CONTRATISTA CONSORCIO INTERCONEXION BETE

DOCUMENTO CON EL ANALISIS
DETALLADO DE LA REVISIÓN DEL
DISEÑO

CONTRATO DE OBRA DG-085-2025

Bete, Chocó

Ilustración 3. Diseño Ajustado

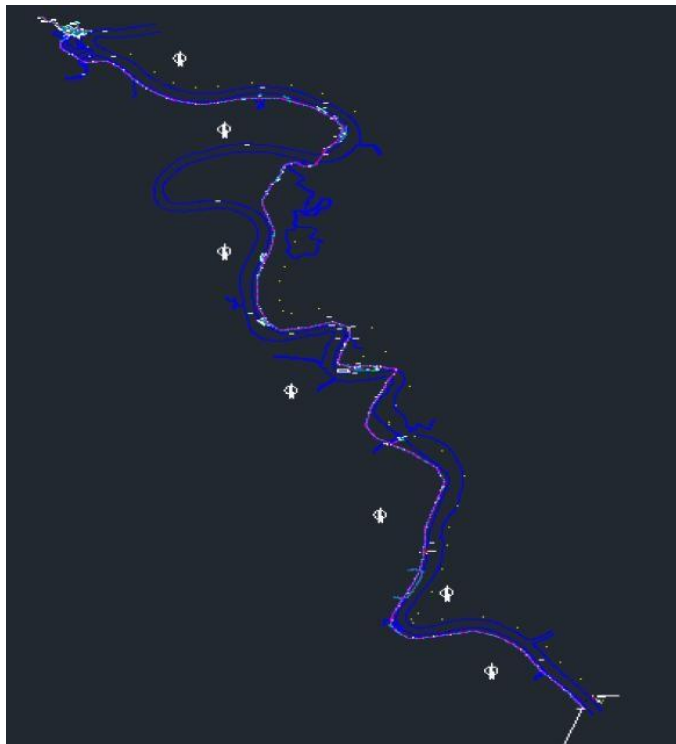
La segunda localidad se encuentra Tangui de acuerdo con los diseños originales, la red de media tensión contemplaba un único cruce sobre el río Atrato, ubicado frente a la estructura MT-230. No obstante, el replanteo definió la ejecución de dos cruces sobre el río con el fin de garantizar la viabilidad técnica del trazado. El primer cruce se estableció antes del ingreso a la vereda Tangui, a la altura del apoyo N.º 183 del plano de replanteo. Este ajuste representó una mejora significativa frente al diseño inicial, al lograr una longitud de cruce aproximada de 341 metros y permitir la ubicación de las estructuras en zonas con condiciones topográficas y geotécnicas más favorables.

El trazado continuó por el margen derecho del río Atrato, bordeando las veredas Baudó Grande y Baudosito, y eliminando el tramo originalmente proyectado sobre el margen izquierdo del río (entre los apoyos N.º 193 y 392). Esta modificación permite reubicar la

A partir del apoyo N.º 309, de acuerdo con el replanteo, se establece el segundo cruce del río Atrato para dar continuidad al suministro hacia la comunidad de Puné y posteriormente hasta el punto final del proyecto en Beté, donde se localiza la cabecera municipal.

Como resultado de estos ajustes, el trazado propuesto para la línea se presenta de la siguiente manera:

- ✓ Adición de dos puntos de seccionamiento bajo carga mediante estructuras CODENSA LA-224 (trifásicas) en los apoyos EP-195 y EP-417, con el fin de mejorar la maniobrabilidad del sistema, aumentar la selectividad ante fallas y facilitar labores de mantenimiento y futuras ampliaciones.

- ✓ La instalación de postes de 14 m en fibra de vidrio (750 kgf y 1.050 kgf) en Beté, a fin de garantizar distancias de seguridad conforme al RETIE frente a la red existente instalada en postes de 12 m y mantener condiciones adecuadas de operación y mantenimiento.
